KORFF + CO.KG Luftfahrttechnischer Betrieb LBA II-A 189 Dieselstrasse 5 D-63128 Dietzenbach/GERMANY	TECHNISCHE MITTEILUNG TM-KOCO 05/818	TAIFUN 17E
		AUSGABE 01 ISSUE

Gegenstand: **Kontrolle und ggf. Austausch des Zentralbolzens der Tragflächenverriegelung, Kontrolle der Teleskopstangen**

Betroffen: Motorsegler der Baureihe TAIFUN 17E, alle Werknummern.

KORFF + CO.KG Luftfahrttechnischer Betrieb LBA II-A 189 Dieselstrasse 5 D-63128 Dietzenbach/GERMANY	Arbeits- Anweisung AW-KOCO 05/818	TAIFUN 17E
		AUSGABE 01 ISSUE

Zeichnungsausschnitt 1 aus Zeichnung F1-1343 "Flügelverriegelung"
Achtung: Ausschnitt nicht maßstäblich !

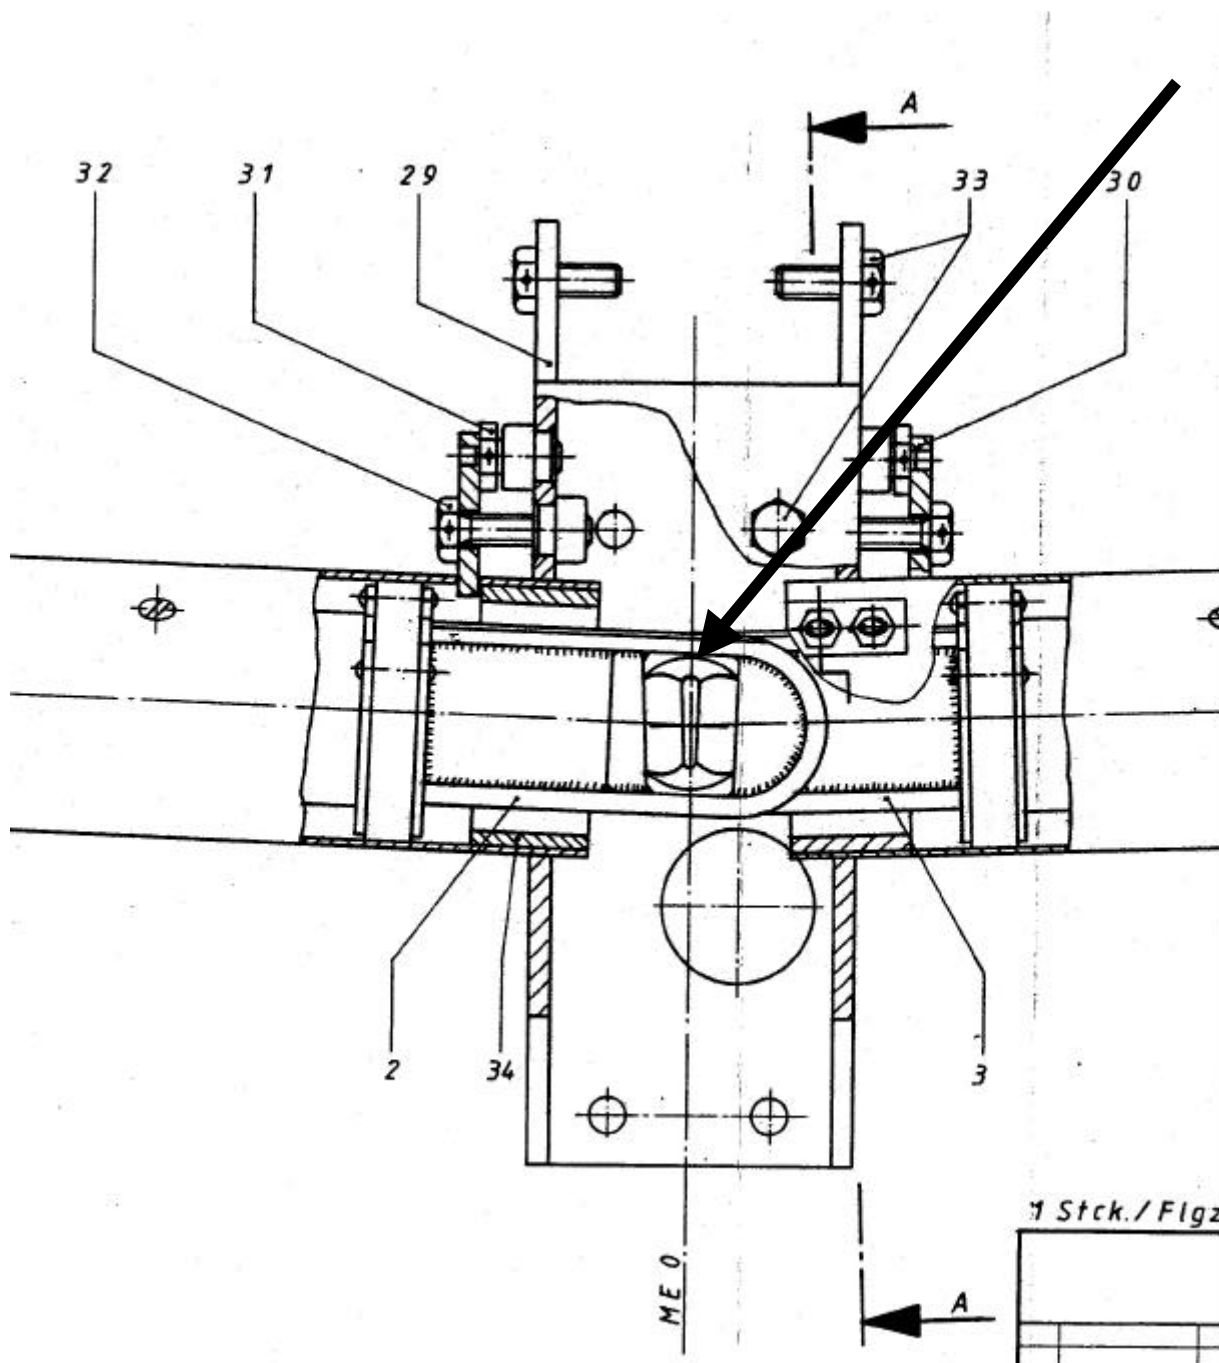
- Einbaulage des Zentralbolzens gemäß Zeichnungsausschnitt (Frontansicht) aus Zeichnung F1-1319 "Zentralbolzen" und Zeichnungsausschnitt 1 der Zeichnung F1-1343 "Flügelverriegelung" feststellen.

Die Konusbreitseite des Bolzens (5 mm +/- 0,1) - siehe Pfeil - muss oben sein.

Es ist unbedingt darauf zu achten, dass der Bolzen mit der Konusbreitseite (siehe Zeichnungsausschnitt 1 aus Zeichnung F1-1343 "Flügelverriegelung" und Zeichnungsausschnitt (Frontansicht) aus Zeichnung F1-1319 "Zentralbolzen") nach oben montiert wird.

Ausschnitt aus Zeichnung F1-1373 "Zentralbolzen Fertigteil"

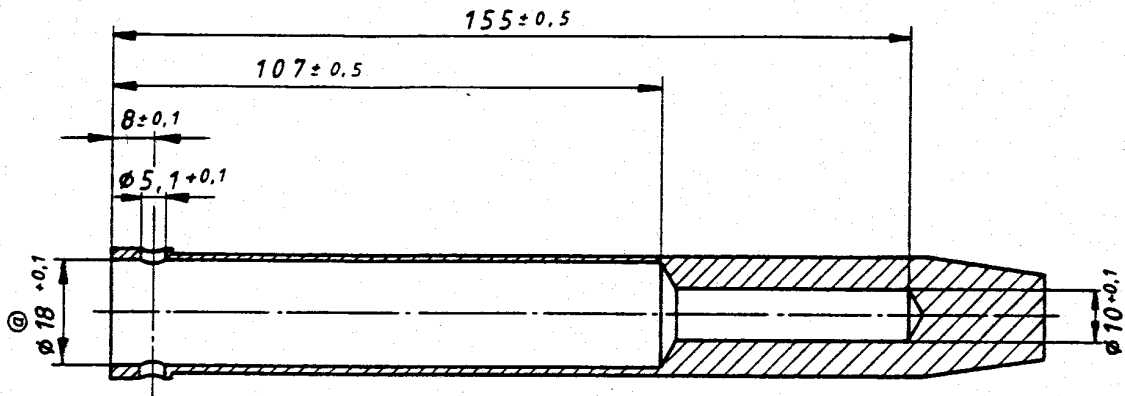
- Sichtprüfung auf Rissbildung des Zentralbolzen im zylindrischen, hohlen Teil des Bolzens, siehe Ausschnitt aus Zeichnung F1-1373 "Zentralbolzen Fertigteil", mittels Lupe (5-fach).
- Zentralbolzen mit Rissbefund müssen sofort ausgetauscht werden.
- Zentralbolzen mit Änderungsstand "a" ohne Rissbefund müssen bis spätestens 31.03.2001 gegen einen Zentralbolzen F1-1373 mit Zeichnungsstand 24.11.82 ausgetauscht werden !

Zeichnungsausschnitt 2 aus Zeichnung F1-1343 "Flügelverriegelung"
Achtung: Ausschnitt nicht maßstäblich

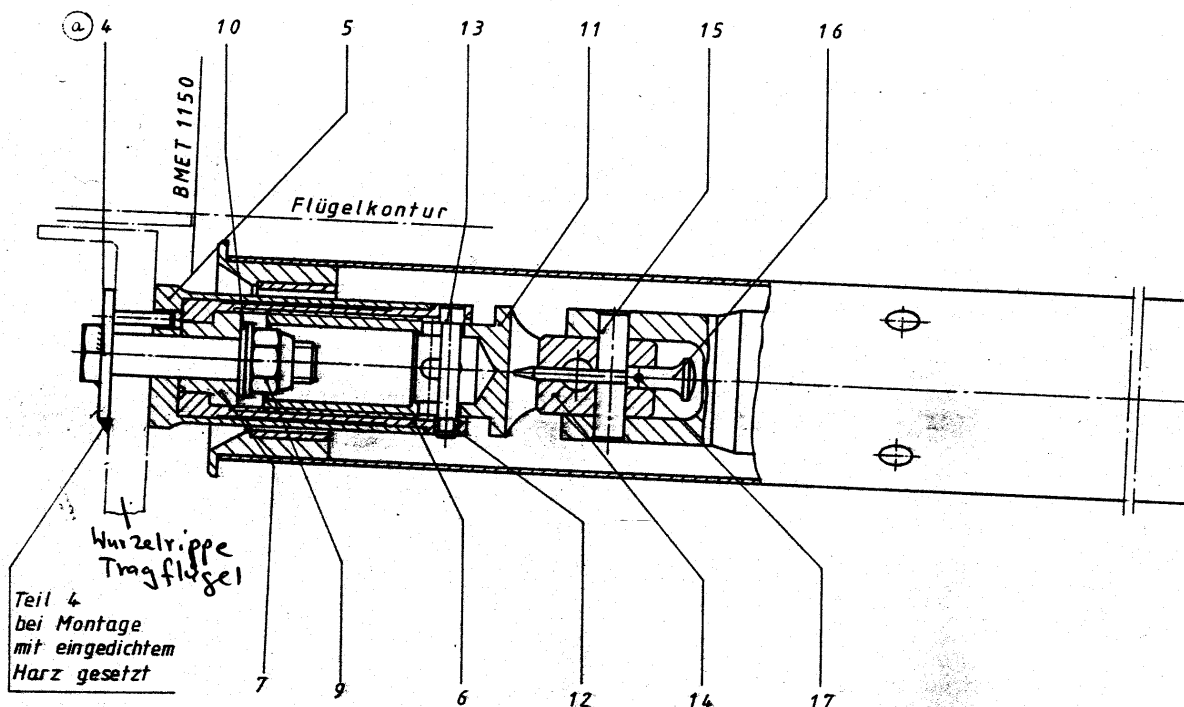
- Beide Verriegelungsenden (Teil 2 und 3 auf Zeichnungsausschnitt 2 F1-1343 "Flügelverriegelung") reinigen und mittels Endoskop auf Rissbildung oder Deformierung im Flankenbereich durch ggf. verkehrt montierten Zentralbolzen überprüfen.

- Sichtkontrolle auf Rissbildung mittels Lupe (5-fach) der Verbindungen der Teleskopstangen zum Tragflügel sowie der Verbindungen zum GFK der Wurzelrippe beider Tragflügel (siehe Zeichnungsausschnitt 2 aus Zeichnung F1-1343 "Flügelverriegelung").
